令和3年6月28日  
中国電力株式会社

島根原子力発電所2号炉 火山影響評価における  
原子炉建物屋根トラスの応力解析の誤りについて

島根2号炉の設置変更許可申請に係る「外部からの衝撃による損傷の防止」の審査資料 EP-043 改 42 提出（令和3年6月17日）（以下、「まとめ資料」という。）後、火山影響評価のうち原子炉建物の屋根トラスについてまとめ資料に記載した応力解析の解析データを詳細に確認していたところ、屋根面にかかる荷重の入力値の一部に誤りがあることを確認致しました。

原子炉建物屋根トラスの評価での屋根面にかかる荷重の入力方法

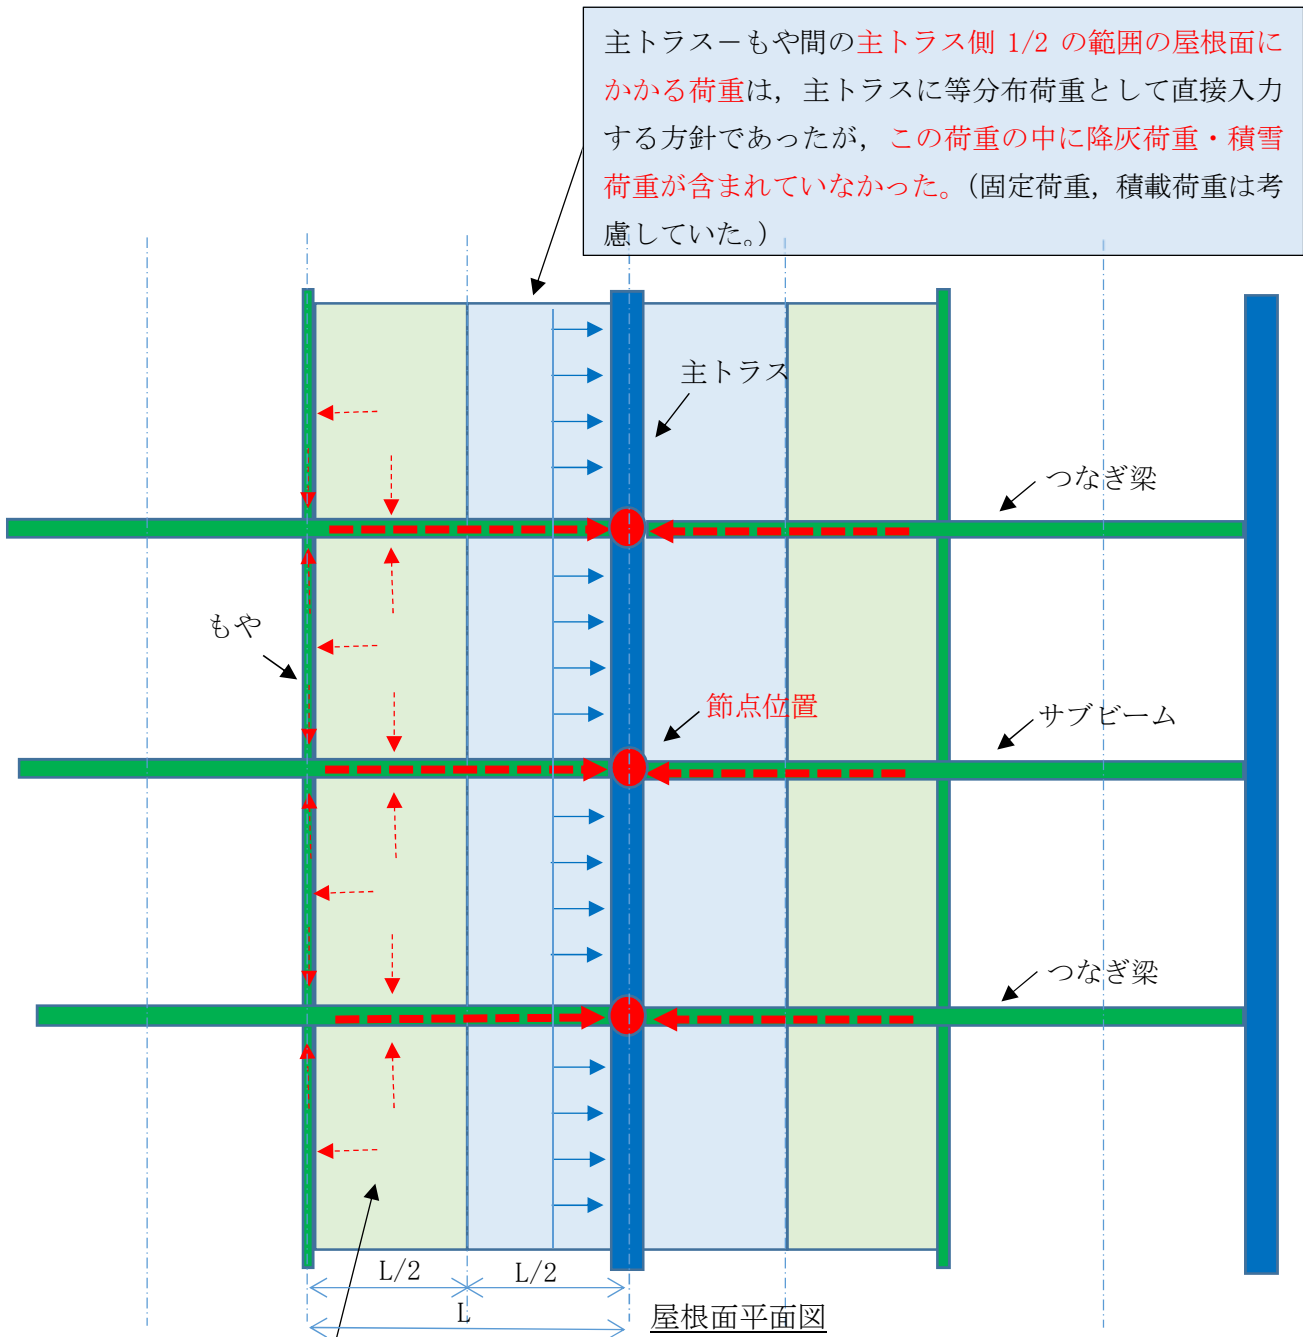
主トラスーもや間の主トラス側 1/2 の範囲の屋根面にかかる荷重は、主トラスに等分布荷重として直接入力する方針であったが、この荷重の中に降灰荷重・積雪荷重が含まれていなかった。(固定荷重、積載荷重は考慮していた。)

主トラスーもや間のもや側 1/2 の範囲の荷重は、もや・つなぎ梁・サブビームを介して主トラスに伝達されることから、主トラスには節点位置への集中荷重として固定荷重・積載荷重に加え降灰荷重・積雪荷重を含めて入力していた。
